Laboratorio Nacional de Materiales y Modelos Estructurales de la Universidad de Costa Rica LanammeUCR

Informe final EIC-Lanamme-INF-0595-2024

Auditoría técnica del desarrollo y gestión de las obras realizadas en el segundo semestre de 2023 en las rutas cantonales 005 y 016 de la Municipalidad de Zarcero (calle Pérez y calle Anateri).

Figura 2: Ubicación de núcleos extraídos de la capa de ruedo asfáltica el día 25 de octubre de 2023. Fuente: LanammeUCR

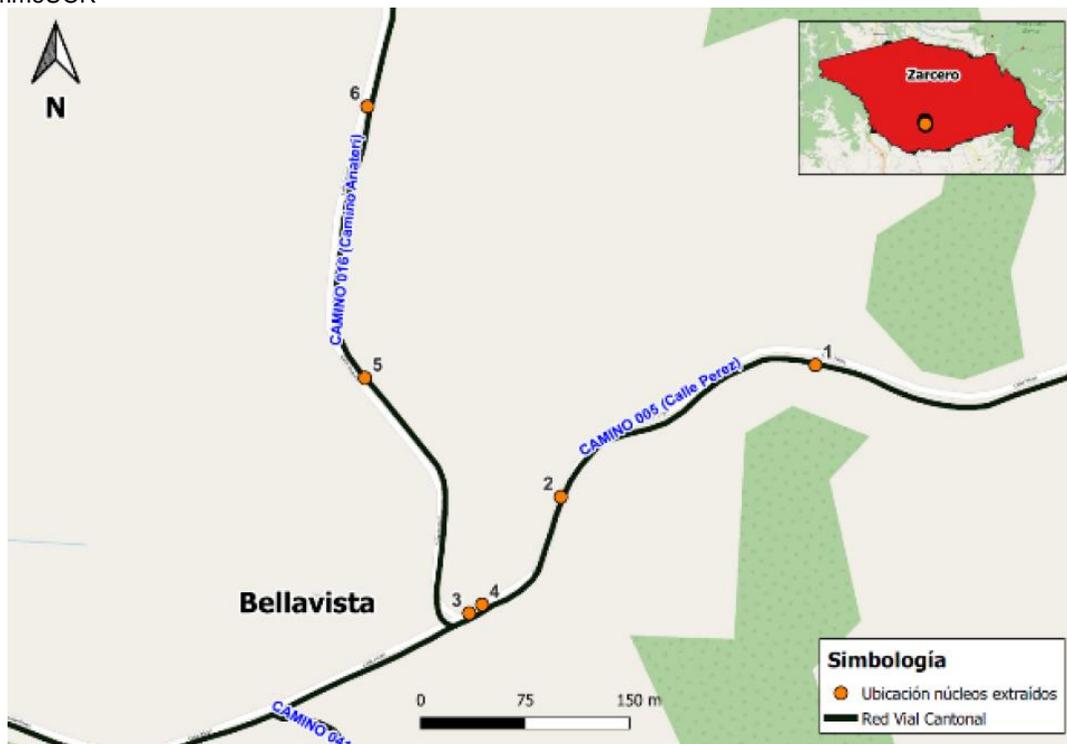
De los seis núcleos extraídos, 2 presentaron un espesor inferior a los 5 cm requeridos contractualmente, específicamente con espesores de 4,2 cm y 4,4 cm. De acuerdo con esto, es importante señalar que al igual que se deben cumplir con los espesores definidos para las

De acuerdo con los resultados obtenidos, producto del ensayo de densidad de núcleos en el LanammeUCR, se obtuvo que de los 6 especímenes extraídos solo uno cumple con un porcentaje de vacíos máximo de 8%, los 5 restantes presentaron vacíos ubicados entre 8,7% y 14,6% (compactación entre 85,4% y 91,3%).

De acuerdo con el descargo realizado por la Administración, mediante oficio MZ-UTGV-OF-035-2024 del 28 de mayo de 2024, para los próximos contratos se considerarán las medidas necesarias con el fin de obtener resultados de laboratorio contratados por la Unidad Técnica de la Municipalidad y se mantendrá una inspección constante del proyecto con el fin de detectar deterioros prematuros, en cuyo caso se procedería con las garantías técnicas correspondientes.
